**Европейская экономическая комиссия****Комитет по внутреннему транспорту****Всемирный форум для согласования правил  
в области транспортных средств****Сто восемьдесят седьмая сессия**

**Соглашение 1958 года:****Рассмотрение проектов поправок к существующим  
правилам ООН, представленных GRVA****Предложение по дополнению 8 к поправкам серии 03  
к Правилам № 79 ООН (оборудование рулевого  
управления)****Представлено Рабочей группой по автоматизированным/  
автономным и подключенным транспортным средствам\***

«5.6.4.8.2 Площадь обнаружения на уровне грунта

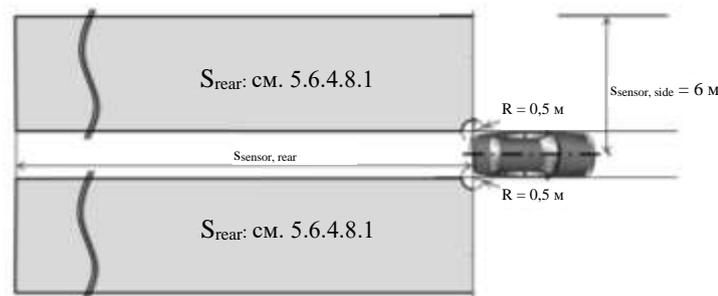
Пункт 5.6.4.8.2 изменить следующим образом:

Площадь обнаружения системой транспортного средства на уровне грунта должна быть как минимум такой, как показано на рис. ниже».
